Wasz znak: -
Nasz znak: B2-432-086/12

Dot.: uzgodnienia remontu targowiska rolno-spożywczego położonego na działce nr 55/1 przy ul. św. Jana Sarkandra w Cieszynie.

Kopia mapy zasadniczej

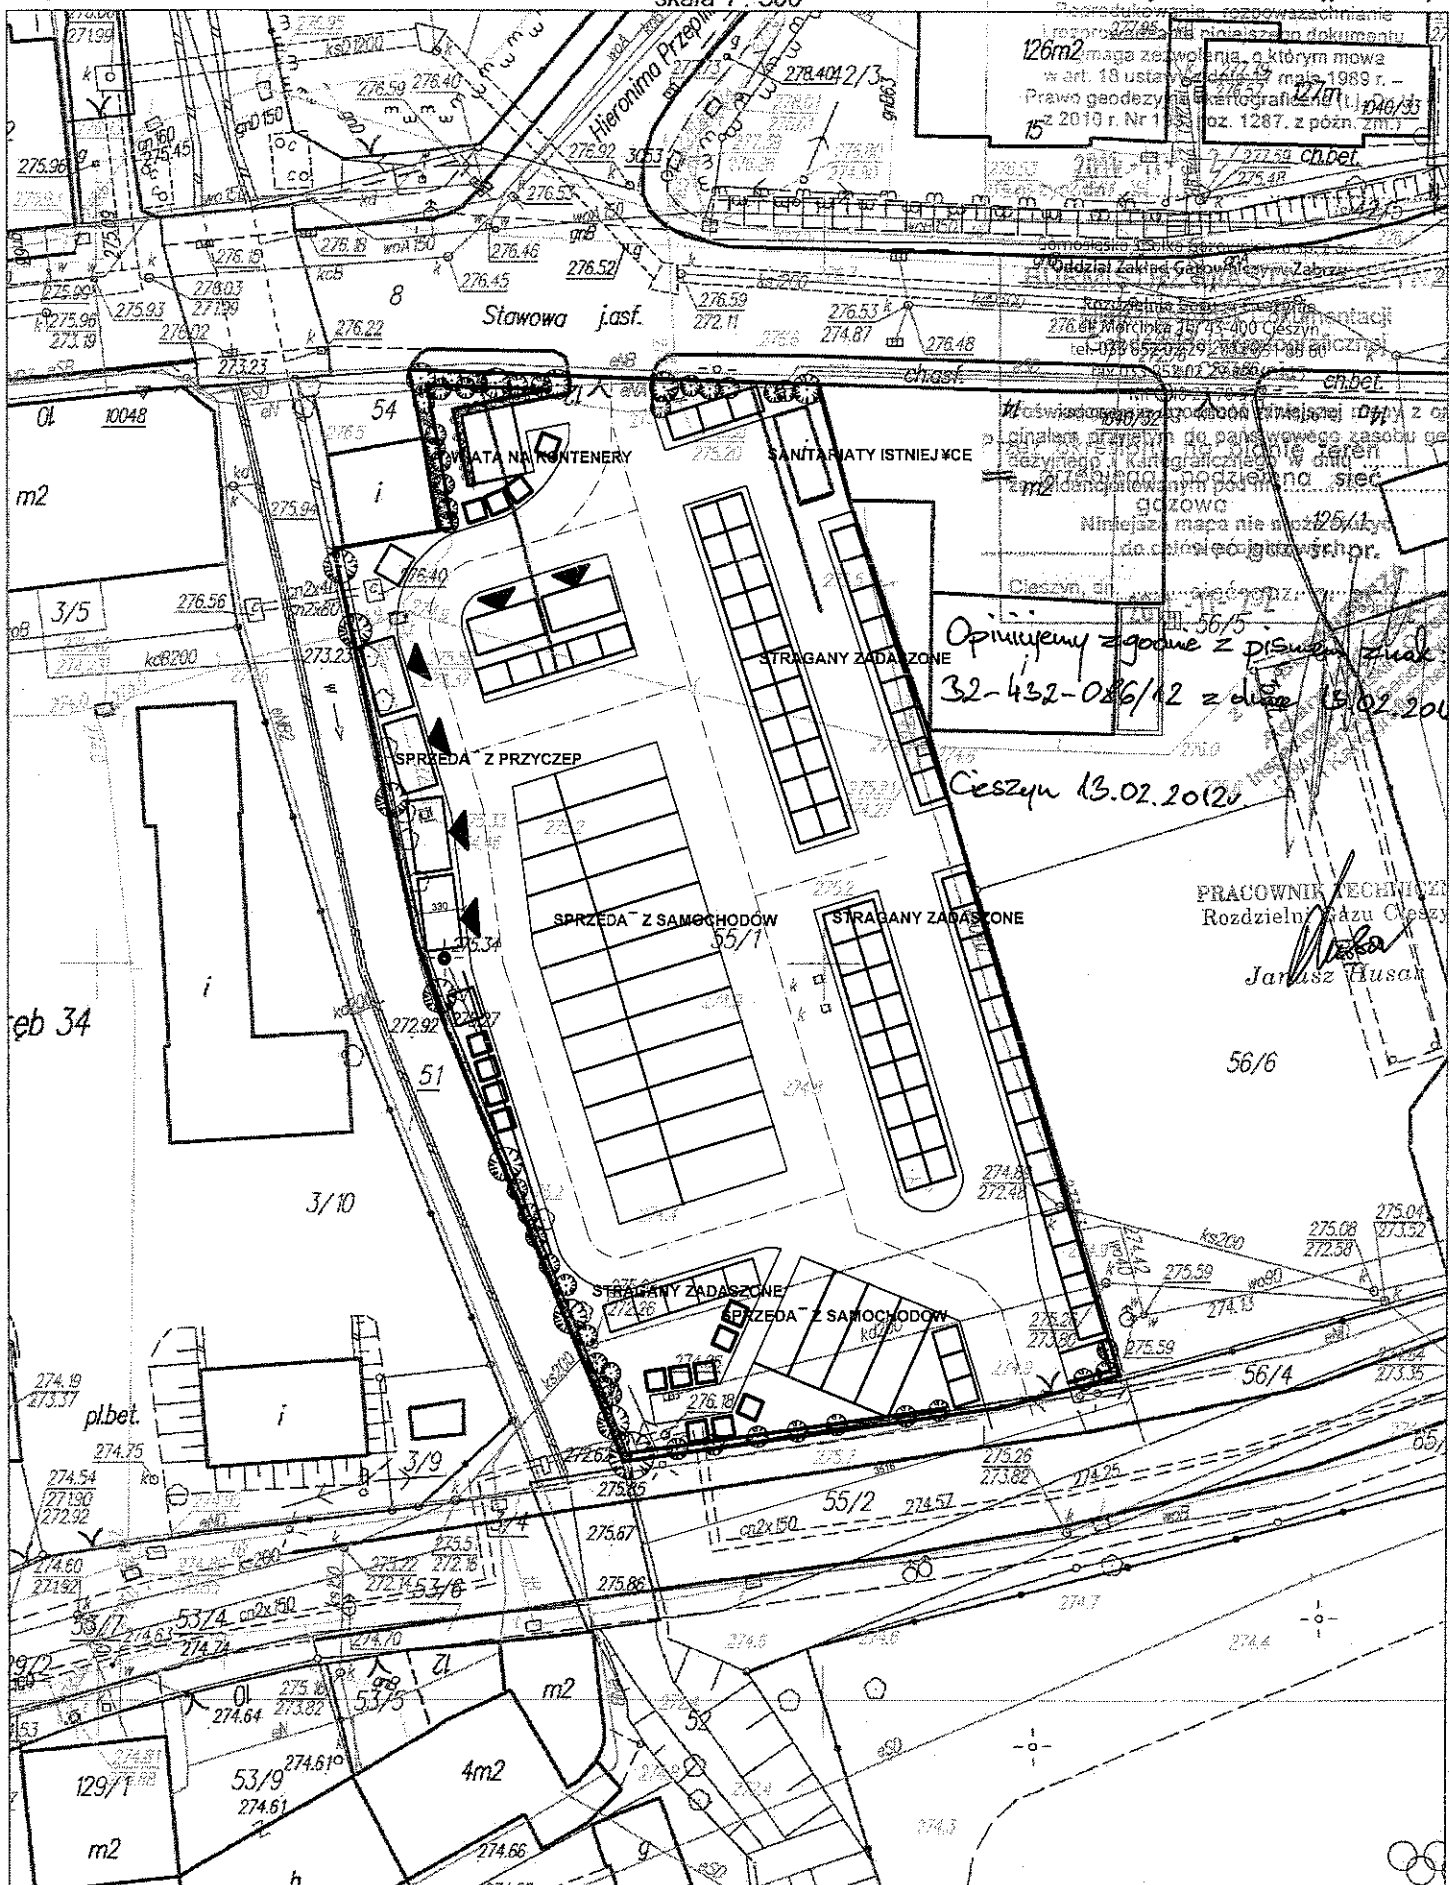
W odpowiedzi na Państwa zlecenie informujemy, iż przez określony na planie teren przebiega podziemna sieć gazowa niskoprężna. Sieć gazową wykreślono orientacyjnie.

Remont targowiska rolno-spożywczego położonego na działce nr 55/1 przy ul. św. Jana Sarkandra w Cieszynie opiniujemy pozytywnie. Uzgodnienie ważne 1 rok.

Opiniujemy zgodnie z pisemnym zapytaniem z dnia 15.02.2012 r.
Cieszyn 13.02.2012
